Keuringsverslag van een elektrische laagspanning- en zeer lage spanningsinstallatie

NIET CONFORM

Datum keuring: 27/08/2024

Straatnaam	Desmedtstraat
Huisnummer	33
Busnummer	3
Postcode	2322
Gemeente	Hoogstraten
Land	België

Afbeelding schakel- en verdeelbord:

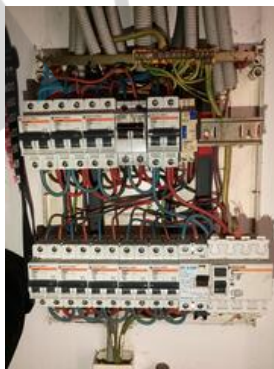
I5.09 De genaakbare, naakte onder spanning staande delen zijn onvoldoende afgeschermd. (Boek 1 Afdeling 5.1.4. en 4.2.2.3.)

I5.10 Niet gebruikte invoeringen van het verdeelbord zijn niet correct of onvoldoende afgedicht. (Boek 1 Afdeling 5.1.4. en 4.2.2.3.)
